5. 見積用設計図書及び参考図面 構造 質疑書・回答書

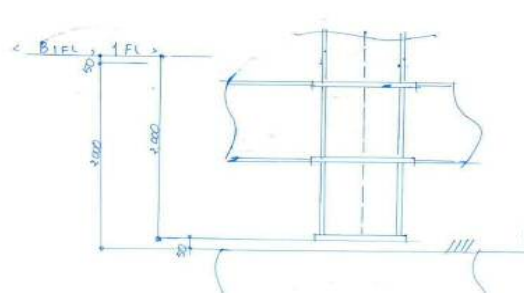
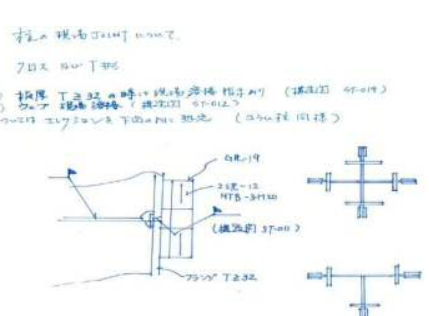
質疑番号	区分	図面番号	質 問	回 答
1	構造	ST-002	6章コンクリート工事、2節コンクリートの種類及び品質のマスコンクリートにおいて、底版のマスコンクリート範囲は擁壁底版のみとなっておりますが、施工上擁壁底版以外の底版もマスコンクリート範囲のコンクリートと同時打設になると思われる為、底版全てマスコンクリートと考えて宜しいでしょうか。 また、基礎階にピットがあり、ピット天井にスラブがありますが、上記と同じ理由によりスラブもマスコンクリートと考えて宜しいでしょうか。併せて御指示ください。	よろしいです。ご指摘の『擁壁底版』は、『擁壁、底版』と読み替えるものとします。 また、ピット天井スラブについては、施工手順等をご判断の上、適宜見込んでください。
2	構造	ST-002	6章コンクリート工事、2節コンクリートの種類及び品質のマスコンクリートにおいて、マスコンクリート範囲に放射線室のEW150、S150A等が入っておりません。放射線室のEW150、S150A等もマスコンクリートと考えて宜しいでしょうか。	ST-003図6章13節6.13.1によります。
3	構造	—	コンクリートにおいて、共用期間の級は標準と考えて宜しいでしょうか。	よろしいです。
4	構造	—	コンクリートにおいて、水セメント比が不明です。全て55%と考えて宜しいでしょうか。	よろしいです。
5	構造	—	梁貫通スリーブにおいて、スリーブ径、箇所数等不明です。梁貫通スリーブ図または各数量を御提示願います。	下記の通り見込んでください。 ・RG、5G、4G: φ200×1500ヶ所 ・3G、2G: φ300×400ヶ所 ・1G: φ300×400ヶ所 ・B1G: φ300×200ヶ所
6	構造	S-009 S-028	B1階床伏図において、X4-X5通り、RY1-RY2通り間にFS100Aがありますが、耐圧スラブリストにはありません。FS100と同配筋と考えて宜しいでしょうか。	下記の通りとします。 ①S-028図耐圧スラブリストに記載のFS100は、FS100Aに読み替えとします。 ②FS100の断面は下記の通りとします。 上端筋:主筋D25-@200、配力筋D25-@200 下端筋:主筋D25-@100(二段)、配力筋D25-@200

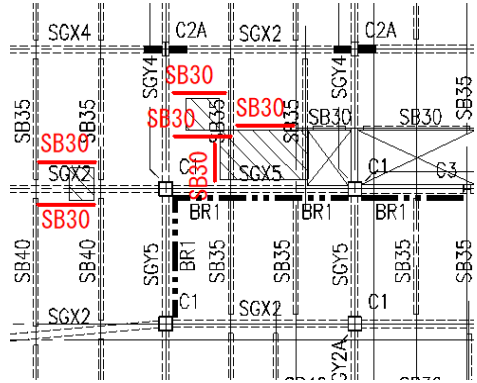
質疑番号	区分	図面番号	質問	回答
80	構造	S-015 S-042	鉛直ブレース符号について、R階伏図に鉛直ブレース(BR3)と記載がありますが、リストには記載がありません。下記のとおりを考えて宜しいでしょうか。 符号:BR3 部材:□-200x200x12(STKR400) G.PL:PL-19 R.PL::PL-19x200 2S.PL:PL-19x80x450 HTB:3-M22 交差部:2[-200x80x7.5x11 G.PL-19 HTB:12-M22	下記の通りとします。 BR3:2L-75×75×12(SS400)、H.T.B 7-M16、GPL-12
